0020

第三角法		尺度	一般許容差	名称
		1/1	±0.5, ±1°	3極 円形電線 ESTF-ECCB-15A ^{△08}
設計 09.04.06 林依倂	製図 09.04.06 林依倂	検図 	承認 	記号 部門コード R 26
整理番号				0020

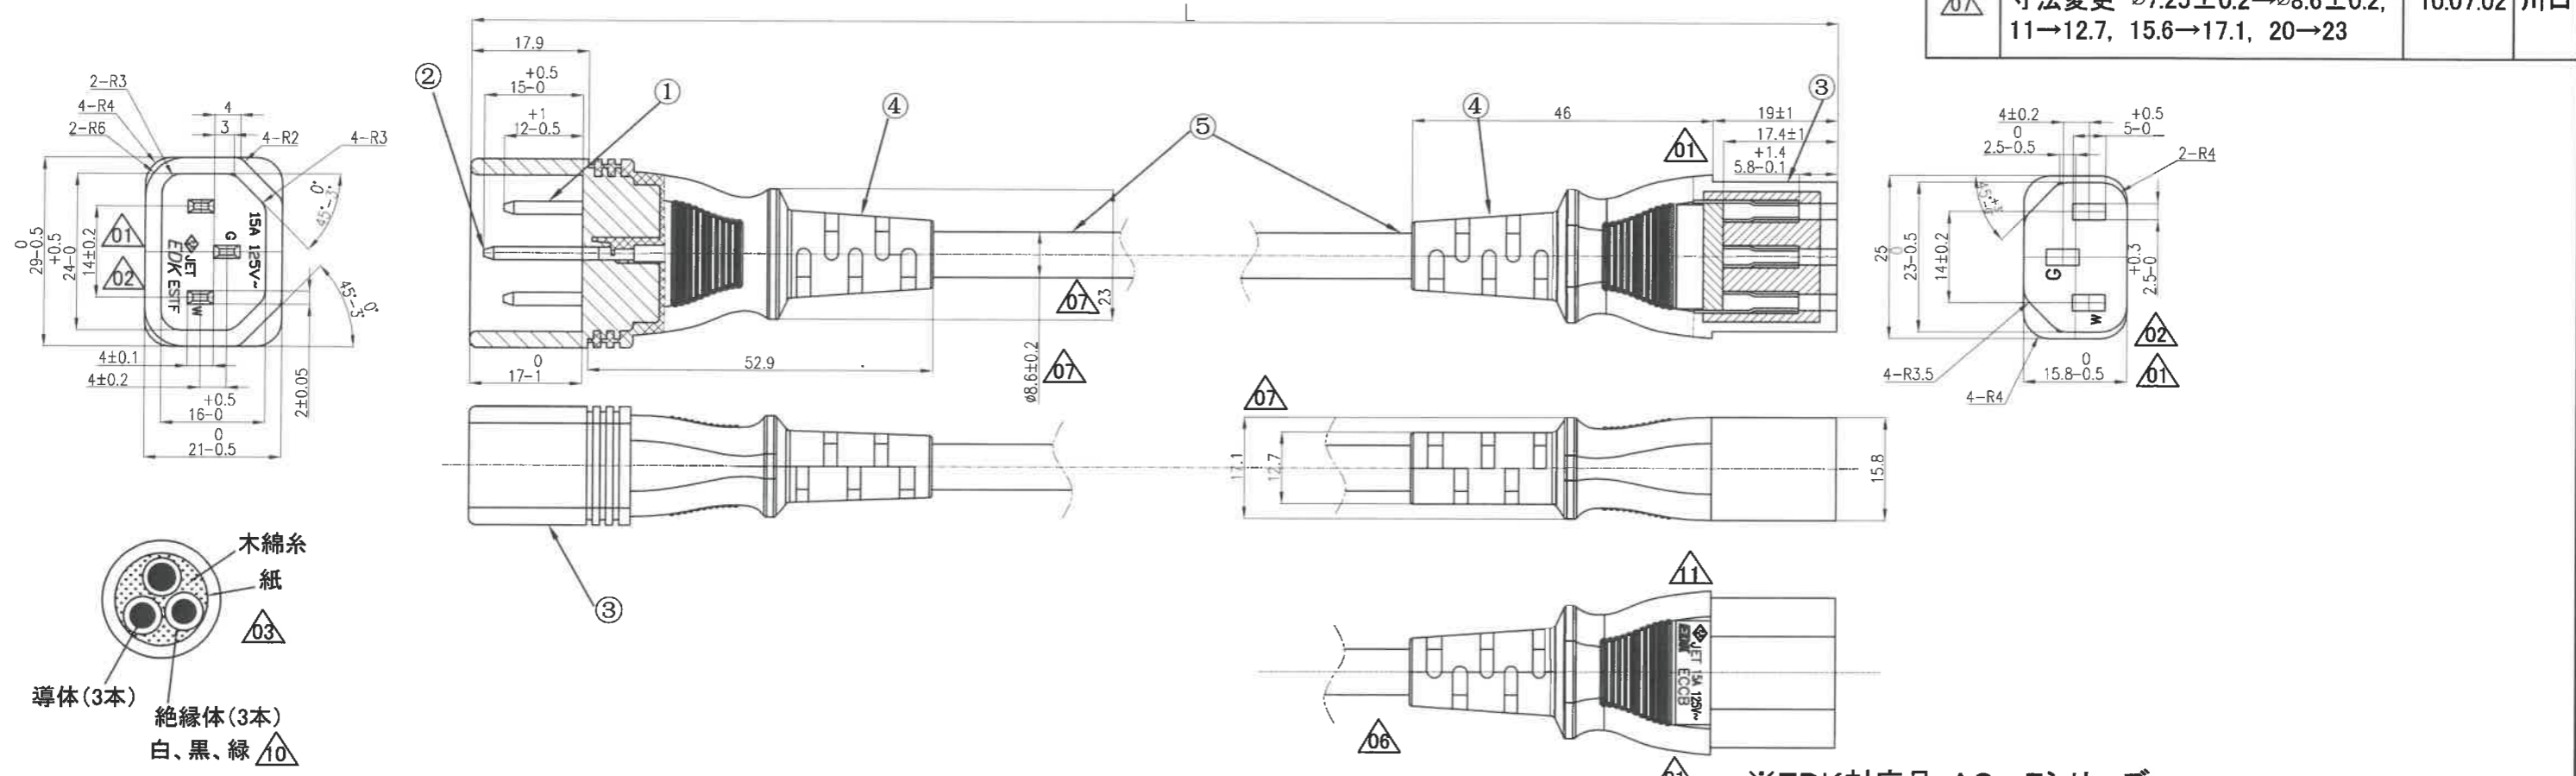
記号	来歴	年月日	氏名	記号	来歴	年月日	氏名
△08	製品名訂正	'12.04.24	川口	△01	刻印変更、追加、削除	'10.06.11	川口
△09	電線サイズ訂正	'12.07.30	川口	△02	"W"位置変更	'10.06.11	川口
△10	誤記訂正(緑・黄→緑)	'12.09.14	川口	△03	電線断面図詳細表記	'10.06.11	川口
△11	刻印位置変更	'16.08.04	塚越	△04	仕様書番号変更	'10.06.16	川口
△12	E作業追加	'18.03.14	塚越	△05	ECCB-ESTF配置変更	'10.07.02	川口
△13	F作業追加	'22.6.20	塚越	△06	φ7誤記削除	'10.07.02	川口
				△07	寸法変更 φ7.25±0.2→φ8.6±0.2, 11→12.7, 15.6→17.1, 20→23	'10.07.02	川口
